*Autorità di Bacino Distrettuale dell'Appennino Meridionale*

**Decreto del Segretario Generale n. 693 del 15 DIC 2020**

**Oggetto:** *Adozione proposta di modifica di perimetrazione e/o classificazione della pericolosità e rischio del Piano Stralcio per l'Assetto Idrogeologico [P.A.I.] relativamente al bacino interregionale del Fiume Trigno ed al bacino regionale del Fiume Biferno e Minori-comune di Castiglione Messer Marino – CH, località Padule – Lago Ciccone.*

**COMUNE DI CASTIGLIONE MESSER MARINO (CH)  
PAI-ASSETTO DI VERSANTE VIGENTE (DPCM 19/06/2019)  
CARTA DELLA PERICOLOSITA' DA FRANA E DA VALANGA**

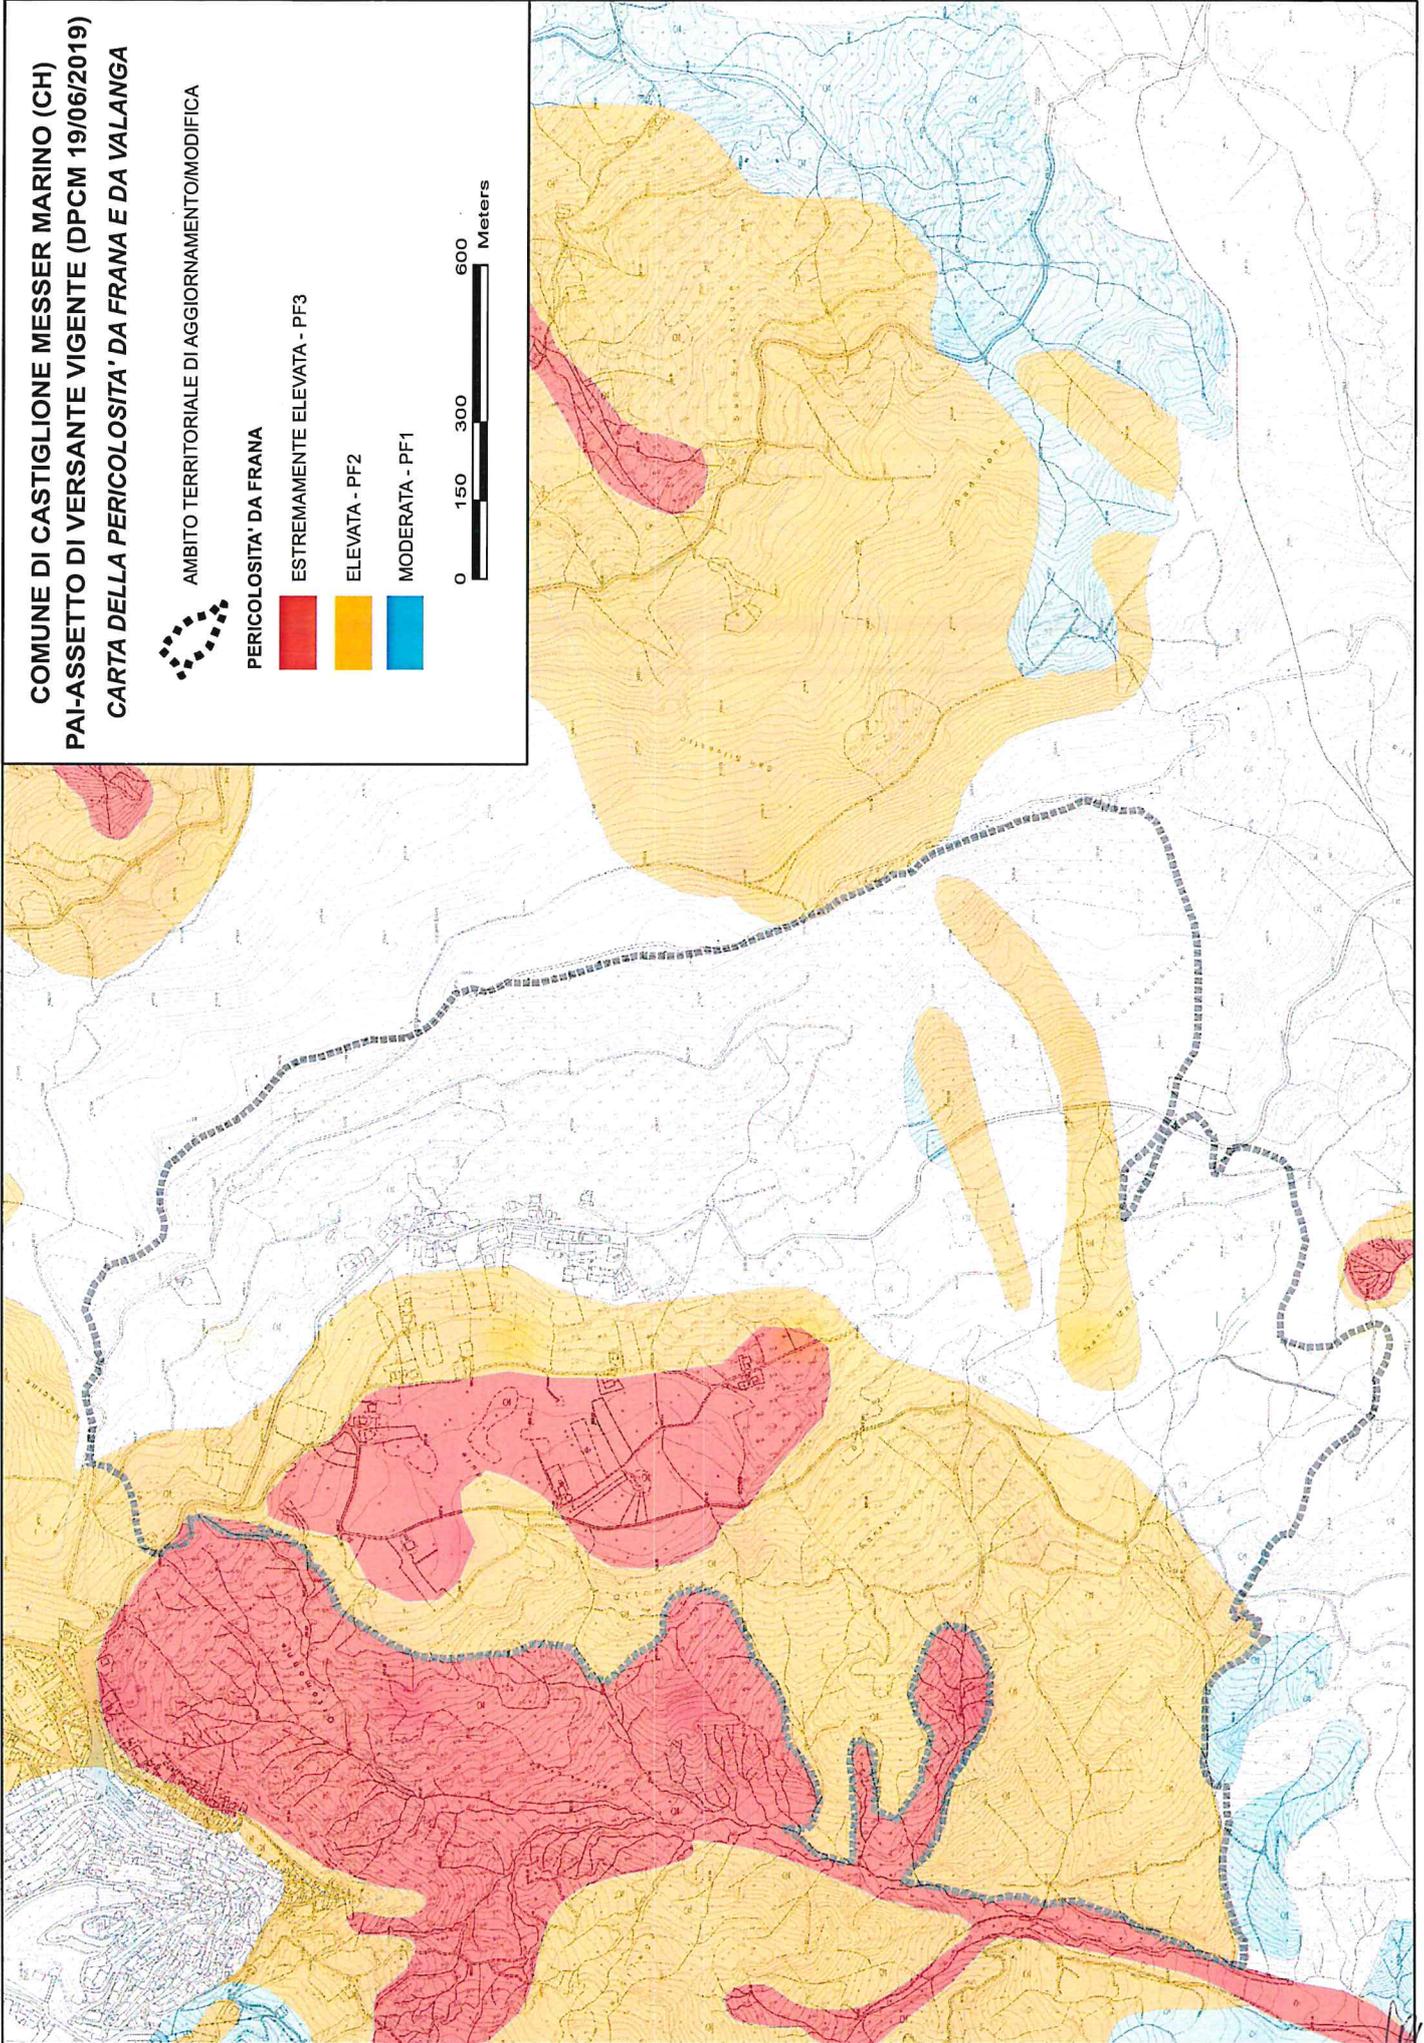
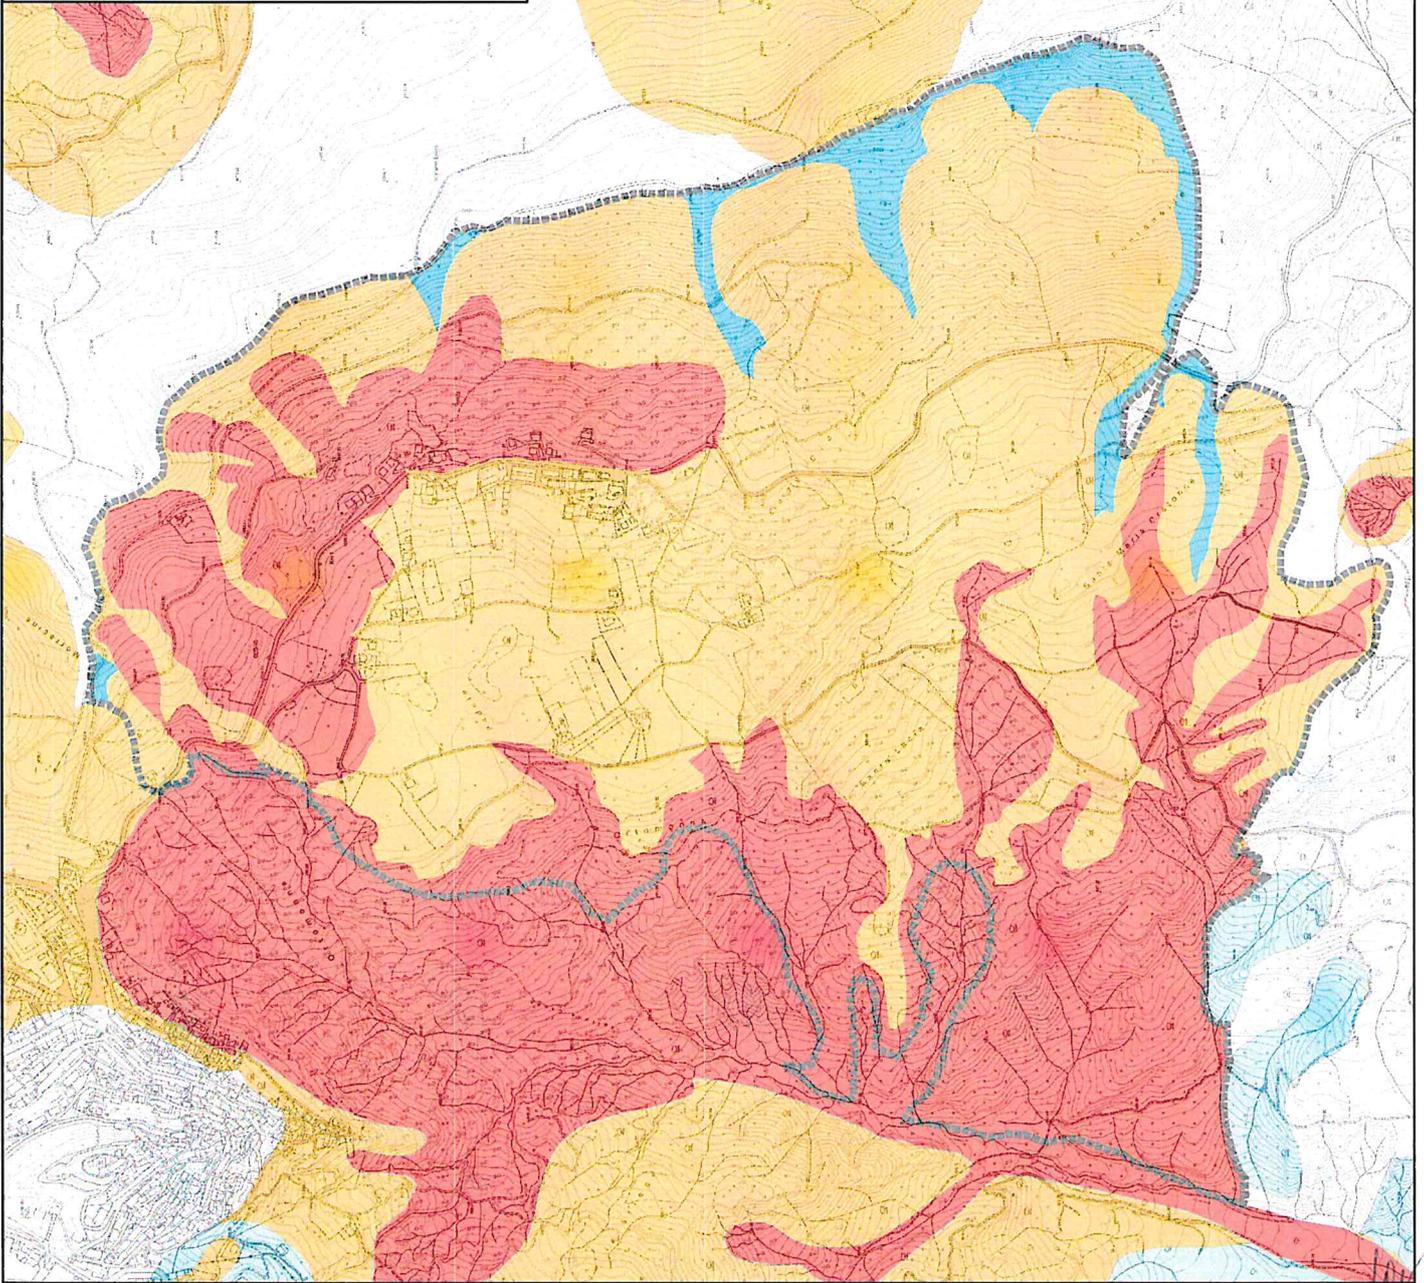
di dissesto a scala di versante, e tenuto dei criteri e delle metodologie adottati per l'individuazione e perimetrazione delle aree a pericolo e rischio da frana nel PAI-assetto di versante, redatto alla scala 1/25.000 è stata elaborata, per la suddetta località, una proposta di ripermetrazione con l'inserimento di nuove aree a pericolosità molto elevata (PF3), elevata (PF2) e moderata (PF1) in corrispondenza dei settori di territorio non perimetrati con il vigente PAI; incremento del livello di pericolosità, da elevata (PF2) a molto elevata (PF3), in corrispondenza del settore settentrionale dell'area di interesse, compreso tra la S.P. 198 ed il ripiano morfologico a valle, nonché dell'ambito di versante afferente direttamente all'impluvio del V.ne Censo; riduzione del livello di pericolosità, da molto elevata (PF3) ad elevata (PF2), in corrispondenza dell'ambito di ripiano morfologico a valle della S.P. 198.

- *Stralcio della “Carta della Pericolosità da frana e da valanga” vigente, in scala 1:5.000, del Piano Stralcio per l'Assetto Idrogeologico-assetto di versante relativo ai settori di territorio oggetto di modifica;*

- *Stralcio della “Carta della Pericolosità da frana e da valanga”, in scala 1:5.000, del Piano Stralcio per l'Assetto Idrogeologico-assetto di versante contenente la modifica alla perimetrazione scaturita dalle risultanze degli approfondimenti condotti;*

**COMUNE DI CASTIGLIONE MESSER MARINO (CH)  
PAI-ASSETTO DI VERSANTE  
PROPOSTA DI AGGIORNAMENTO/MODIFICA  
CARTA DELLA PERICOLOSITA' DA FRANA E DA VALANGA**

**COMUNE DI CASTIGLIONE MESSER MARINO (CH)  
PAI-ASSETTO DI VERSANTE VIGENTE (DPCM 19/06/2019)  
CARTA DEL RISCHIO DA FRANA E DA VALANGA**

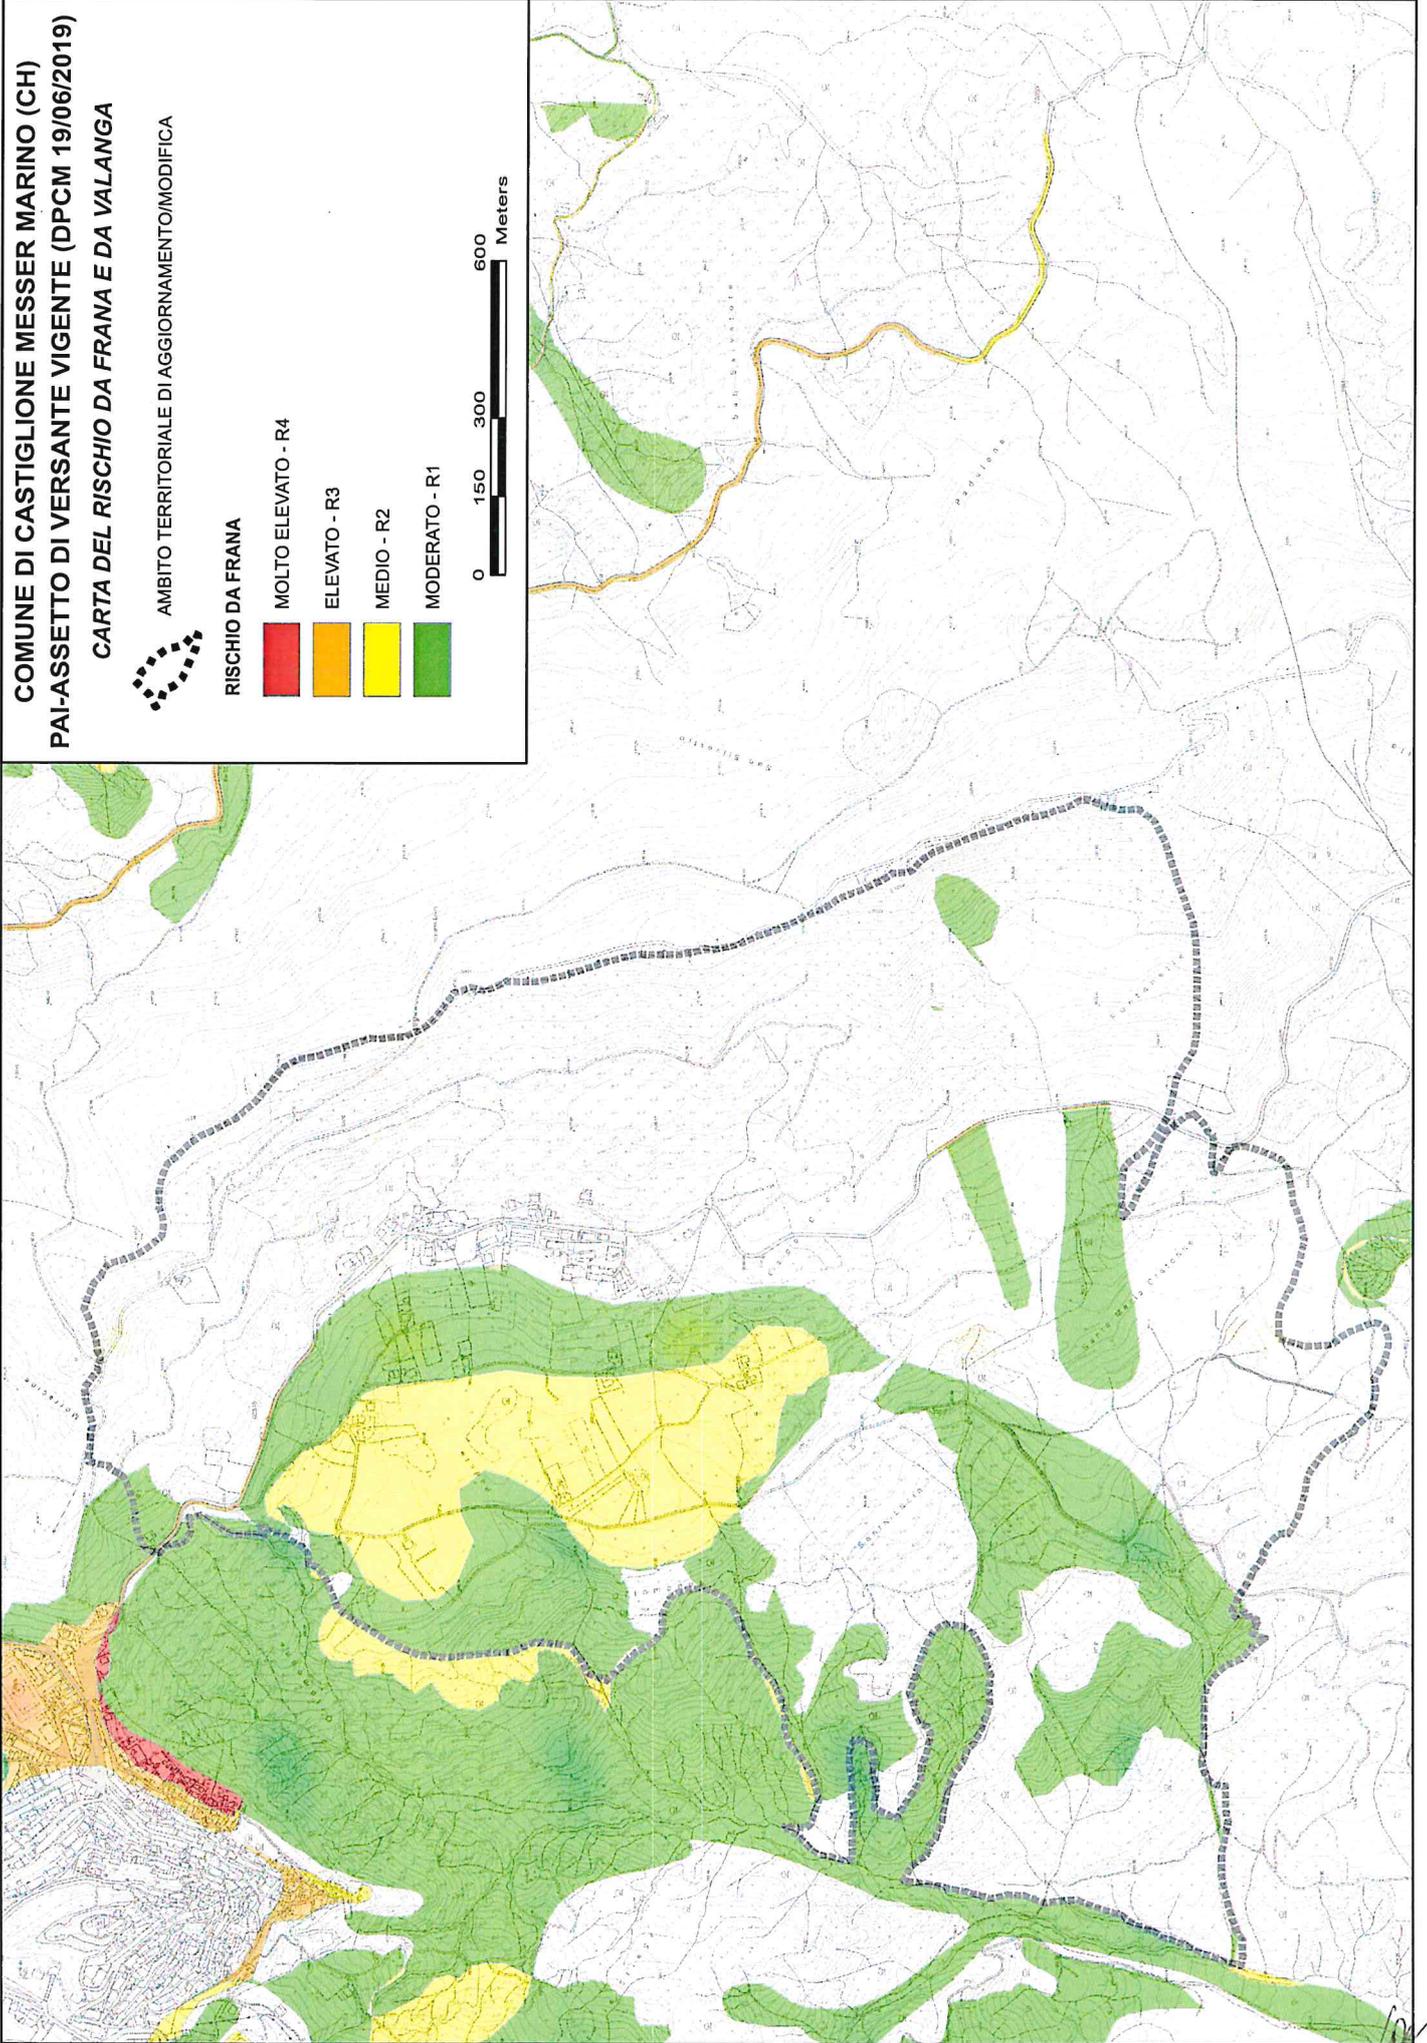
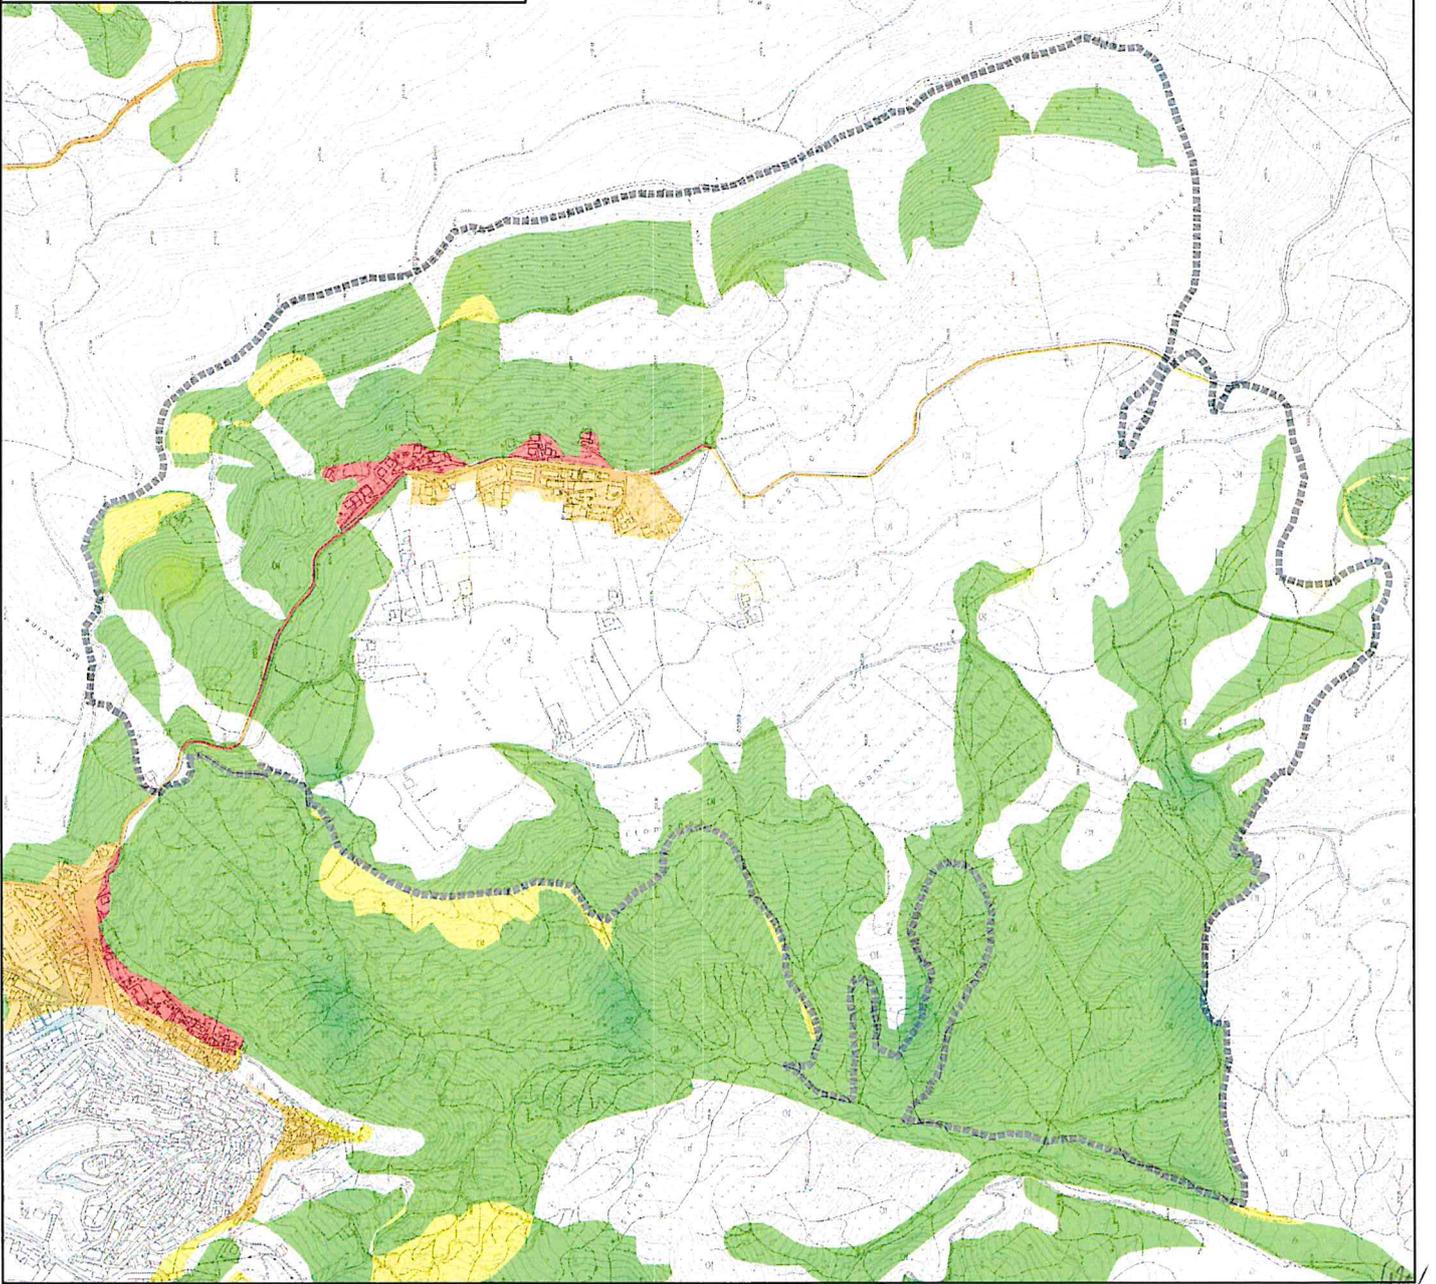
- *Stralcio della “Carta del Rischio da frana e da valanga” vigente, in scala 1:5.000, del Piano Stralcio per l'Assetto Idrogeologico-assetto di versante relativo ai settori di territorio oggetto di modifica;*

- *Stralcio della “Carta del Rischio da frana e da valanga” vigente, in scala 1:5.000, del Piano Stralcio per l'Assetto Idrogeologico-assetto di versante contenente la modifica alla perimetrazione scaturita dalle risultanze degli approfondimenti condotti;*

**COMUNE DI CASTIGLIONE MESSER MARINO (CH)  
PAI-ASSETTO DI VERSANTE  
PROPOSTA DI AGGIORNAMENTO/MODIFICA  
CARTA DEL RISCHIO DA FRANA E DA VALANGA**
